(仮称)港明用地開発事業における事業計画の一部変更について

〔名称〕 (仮称) 港明用地開発事業
〔種類〕 工場又は事業場の建設

(仮称) 港明用地開発事業に係る環境影響評価
事業内容の変更の届出に関する資料

今回の計画変更は、エネルギー施設Aにおける設置機器の見直し及び設計の進捗に伴うエネルギー施設A及びBの排出ガス量の見直しに伴う変更である。

図3-2-2(4) 熱源施設の稼働による騒音レベルの予測結果 (2期工事完了後) (変更後)

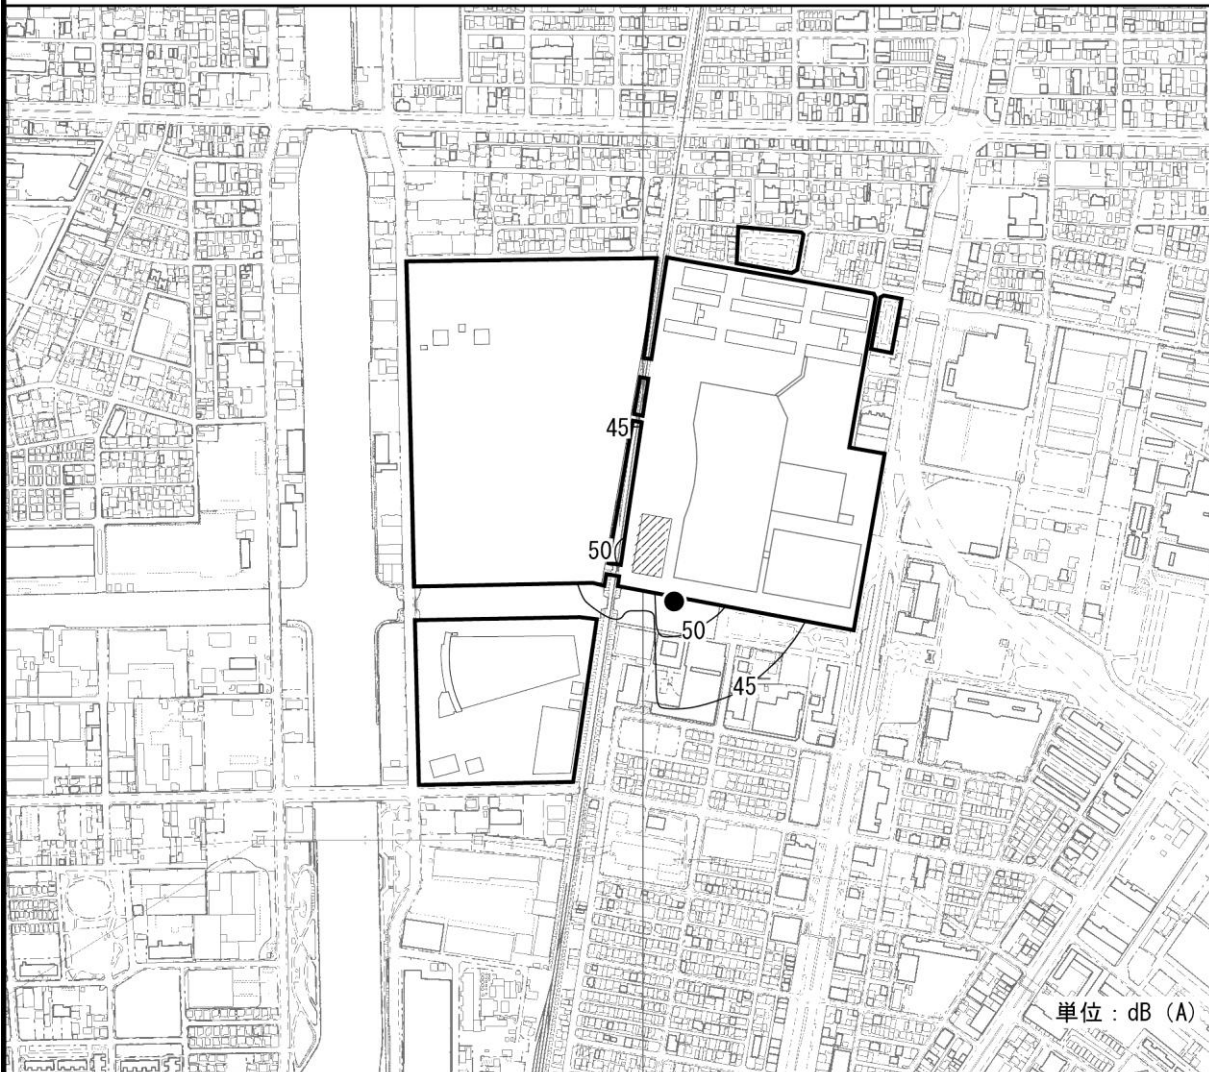
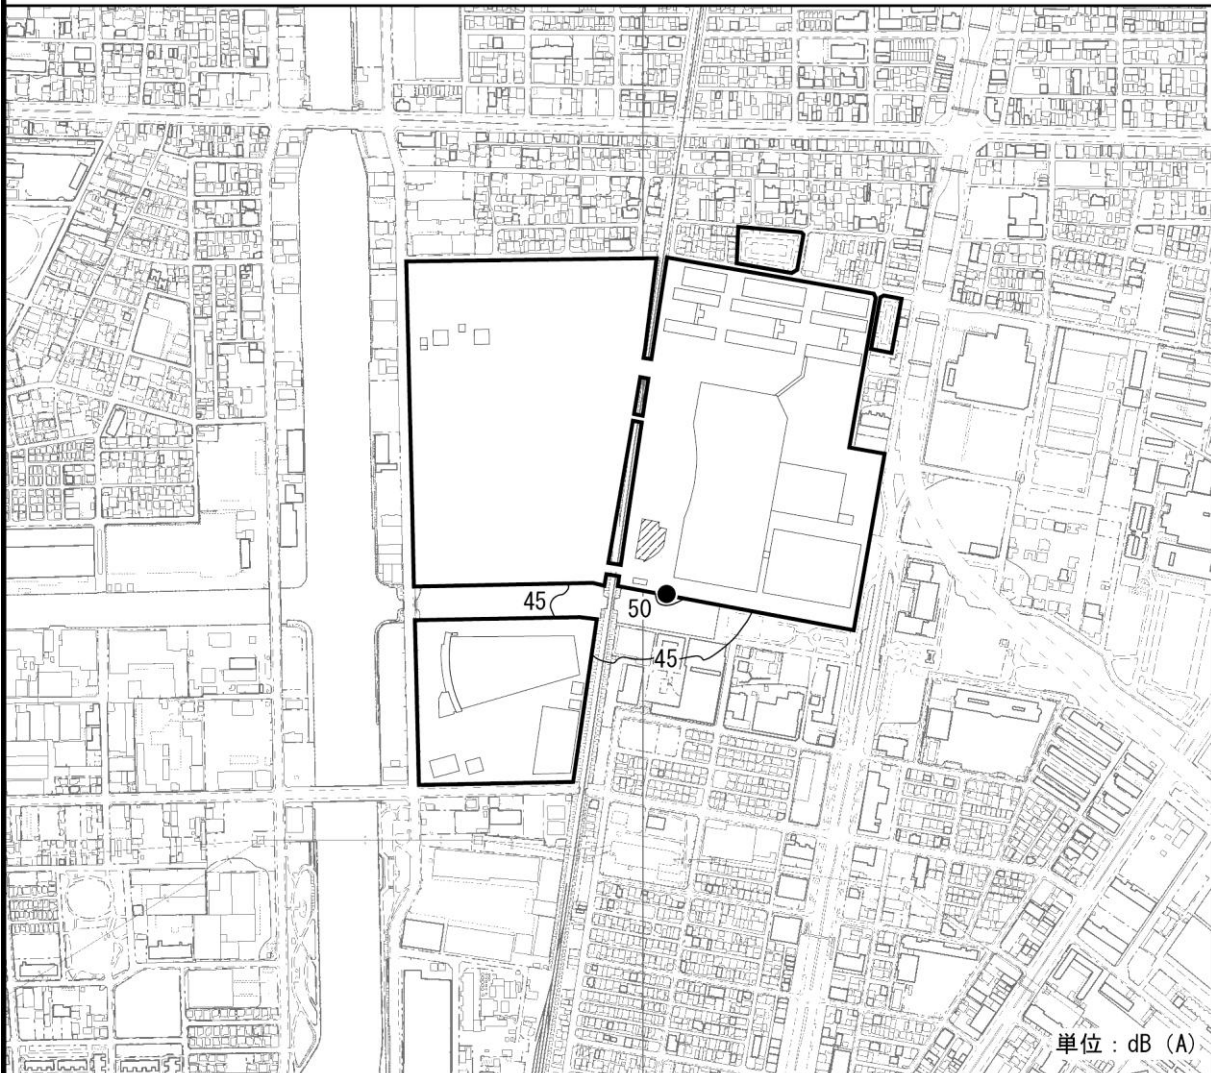
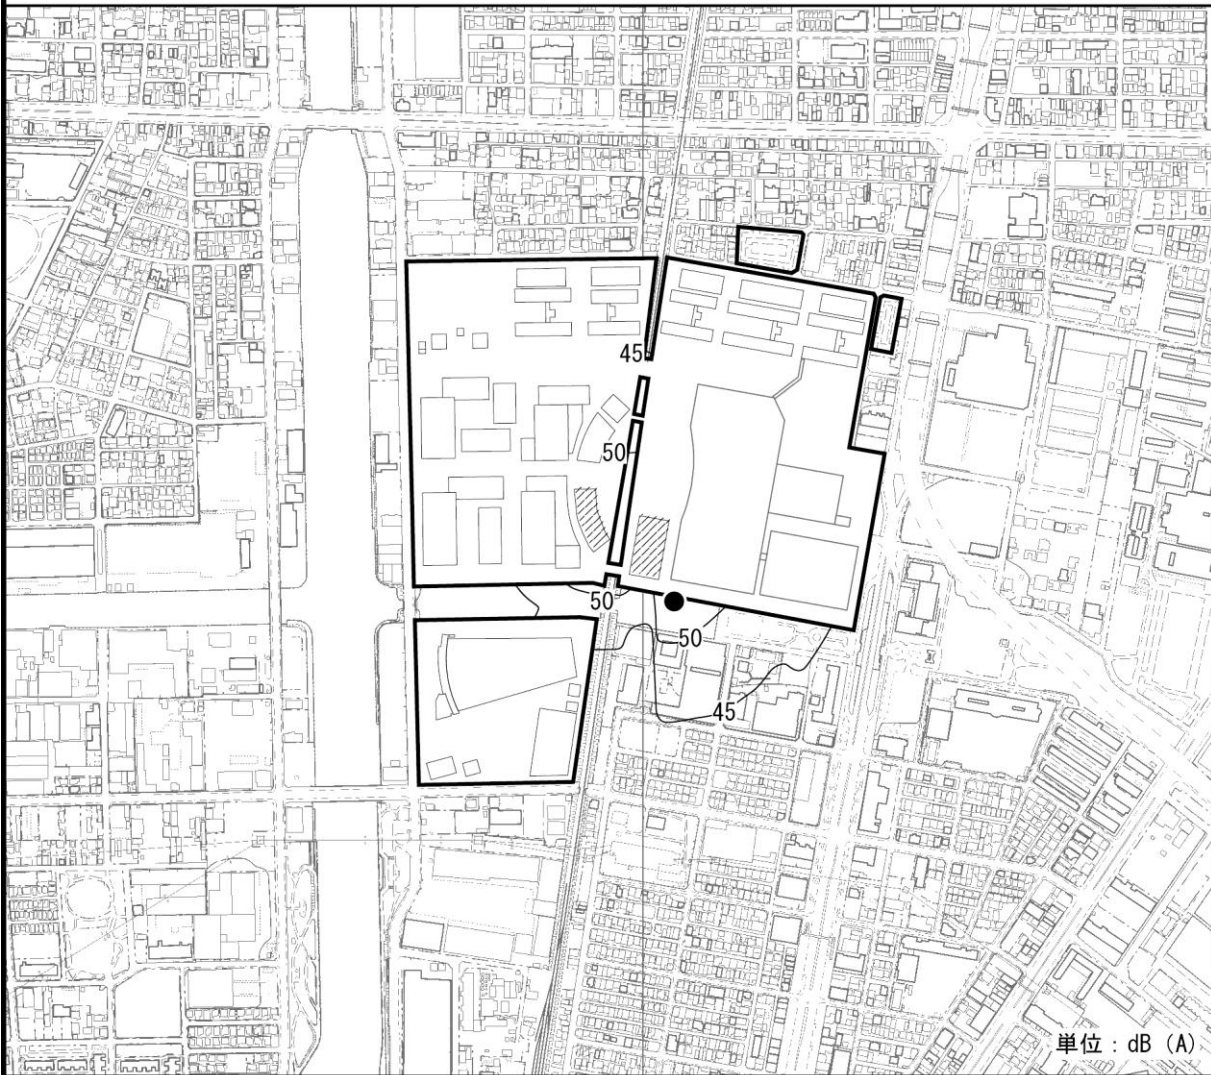
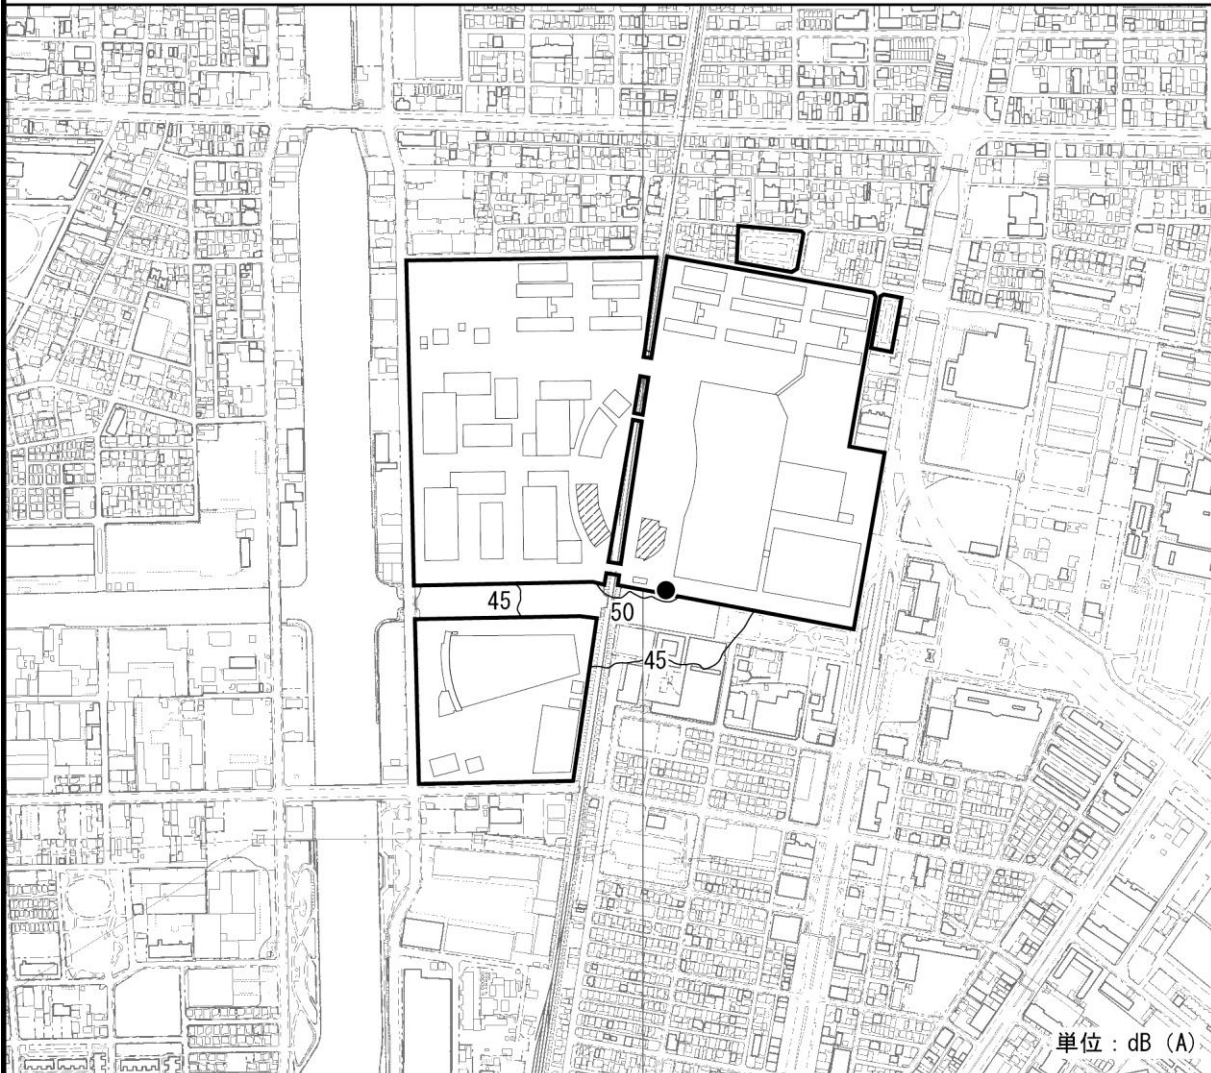
予測結果は、図3-2-2及び表3-2-3に示すとおりであり、変更前よりも変更後の方が、影響は小さくなると考えられる。

図3-3-1(4) 熱源施設の稼働による低周波音圧レベルの予測結果(2期工事完了後)(変更後)

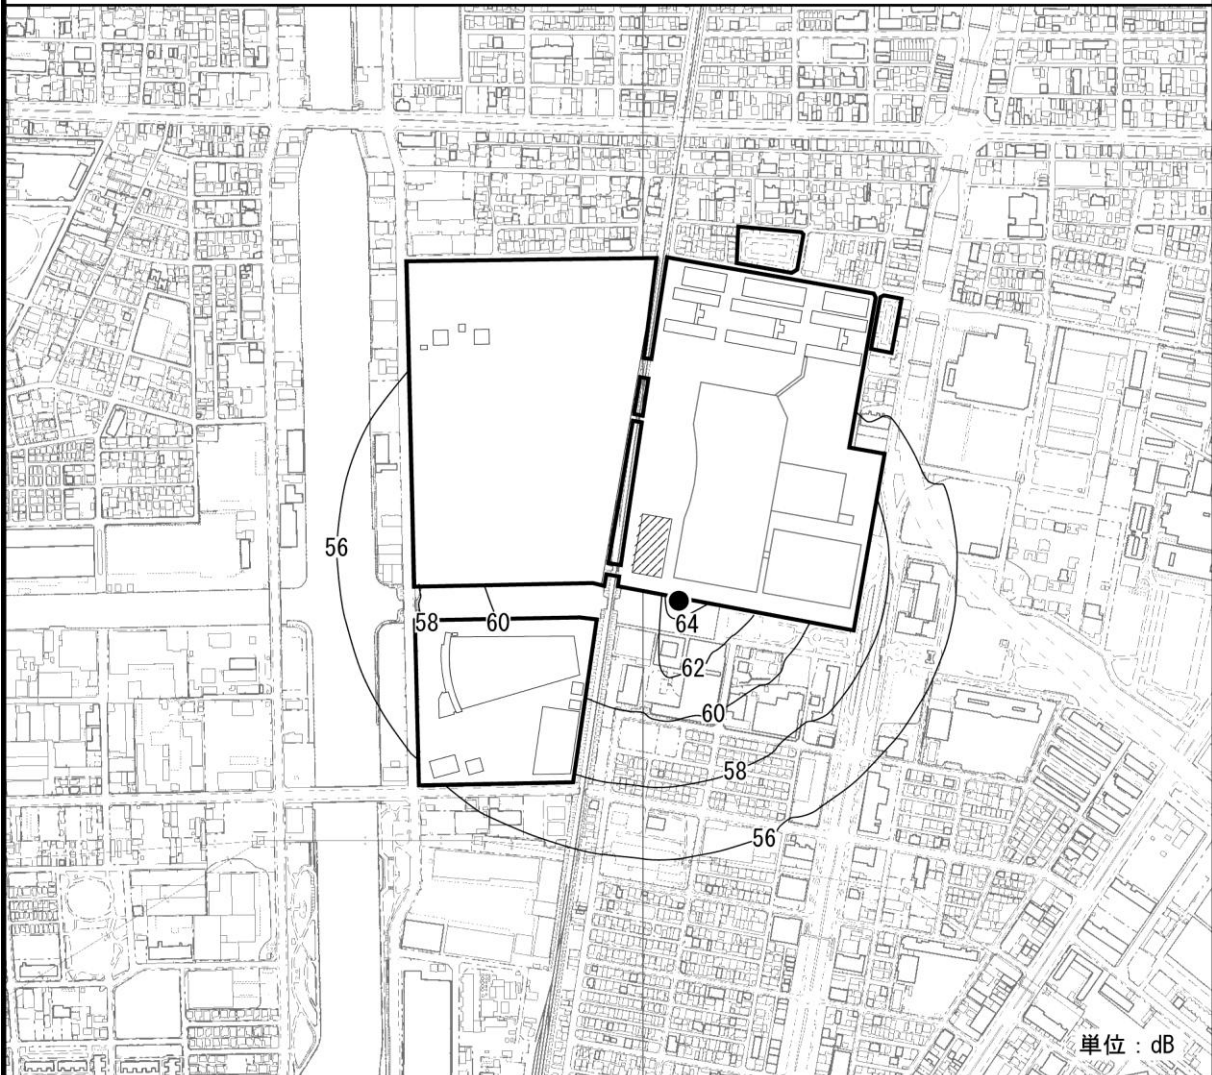
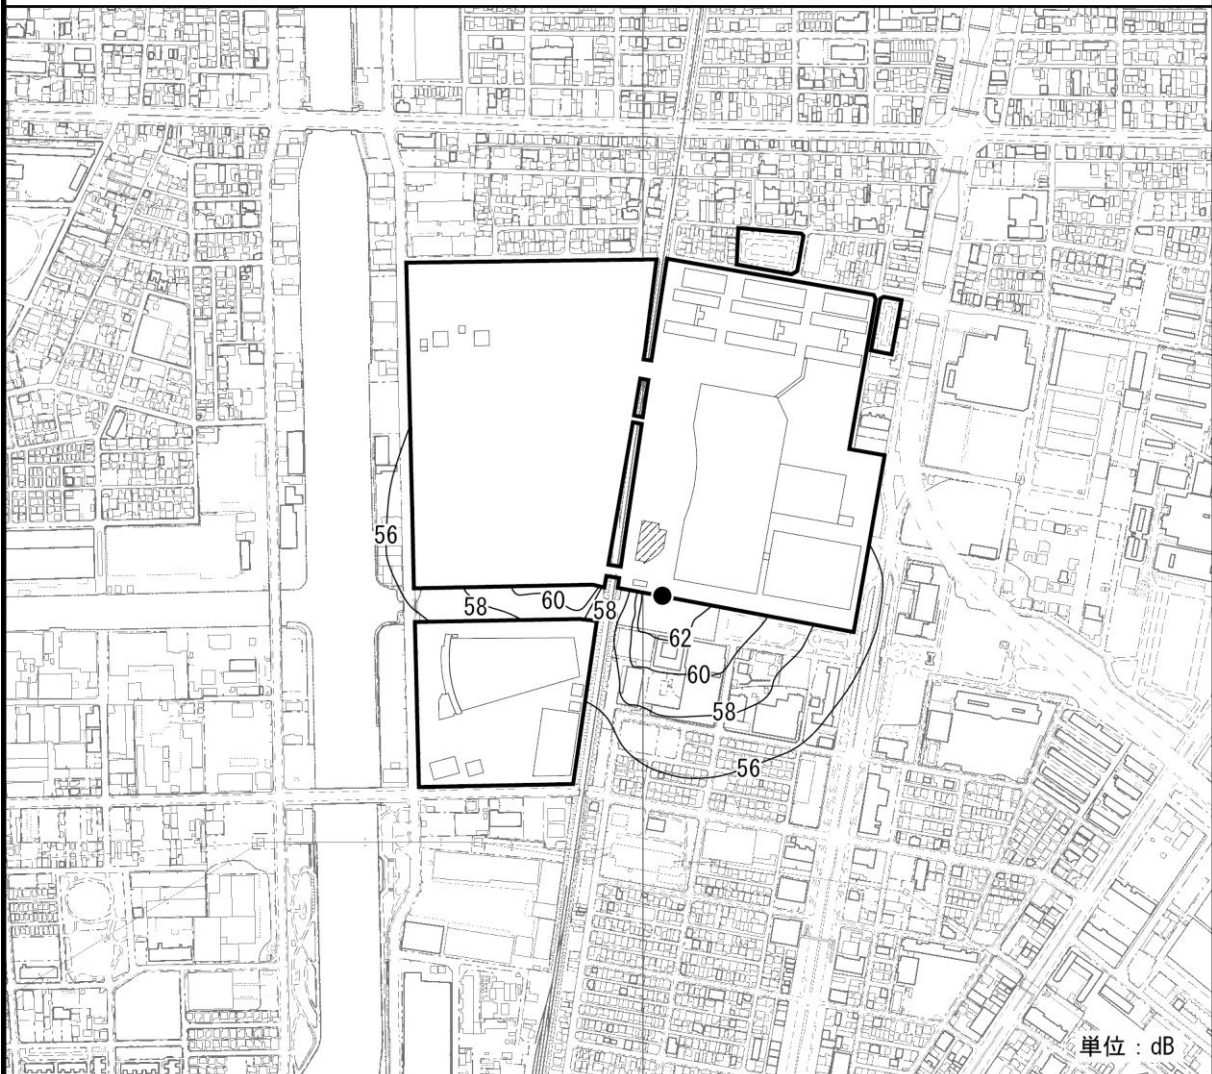
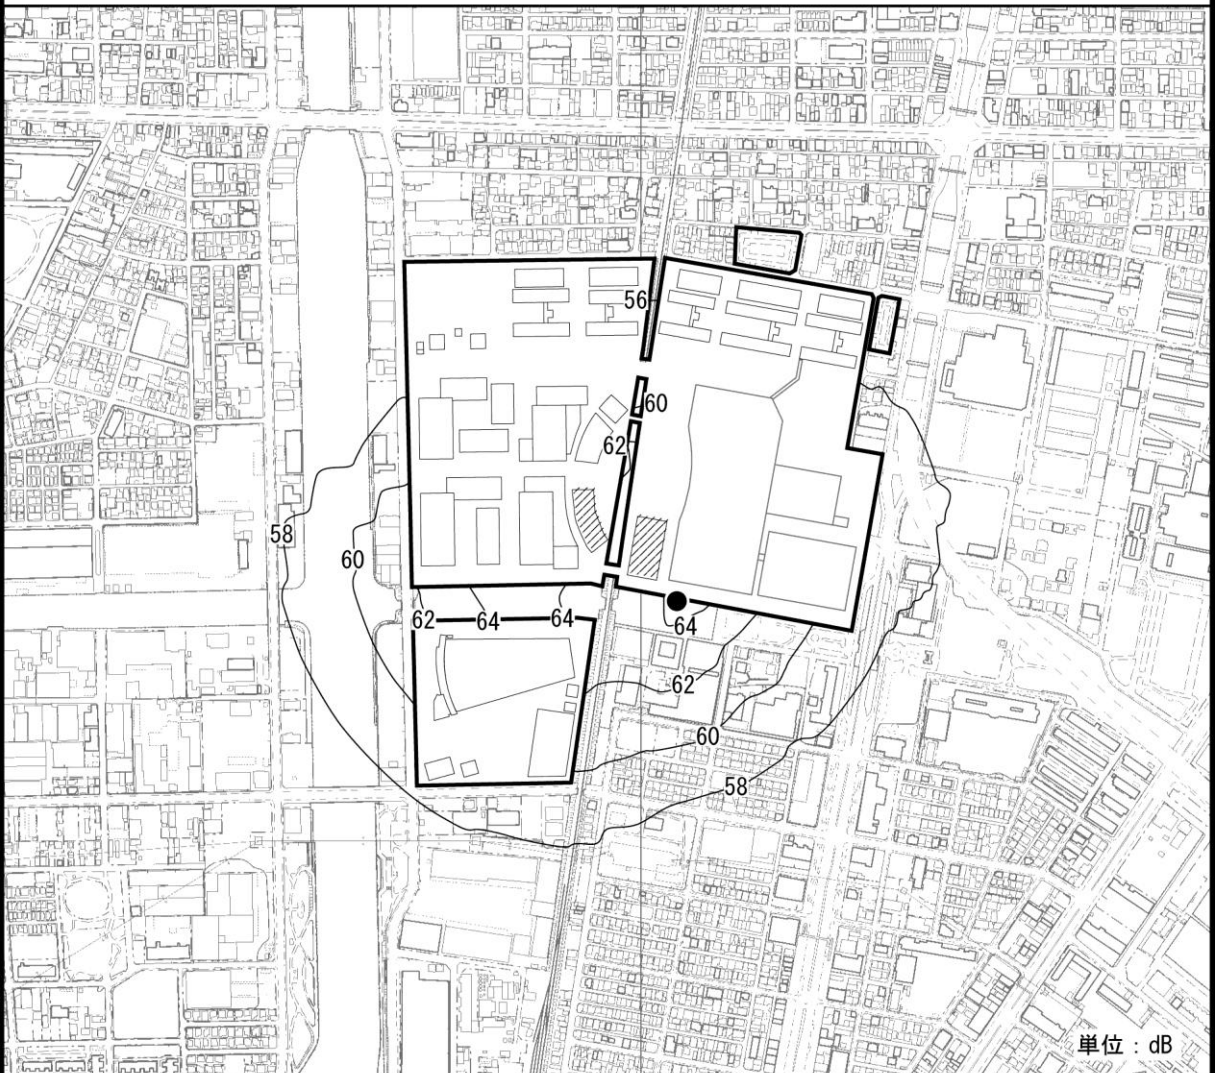
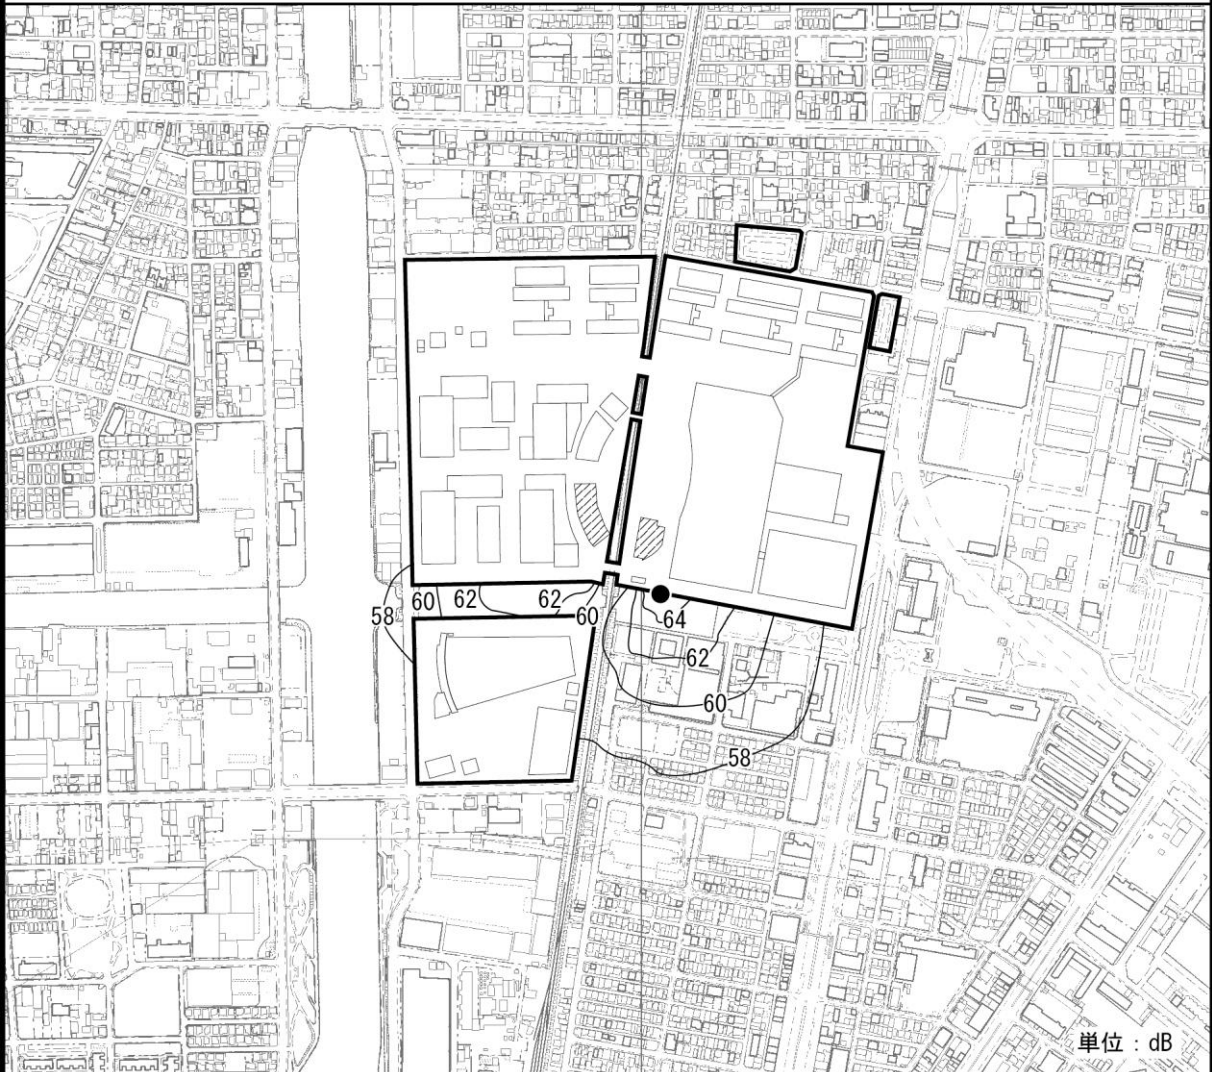
予測結果は、図3-3-1及び表3-3-2に示すとおりであり、変更後の数値は、変更前と同様に、低周波の苦情に対して低周波音によるものかを判断する目安である参照値（92dB）以下である。また、「物的苦情に関する参照値」、「心身に係る苦情に関する参照値」と比較すると一部「心身に係る苦情に関する参照値」を超えるが、変更前と同様に現況において計測した数値程度と予測され、変更前よりも変更後の方が、影響は小さくなると考えられる。
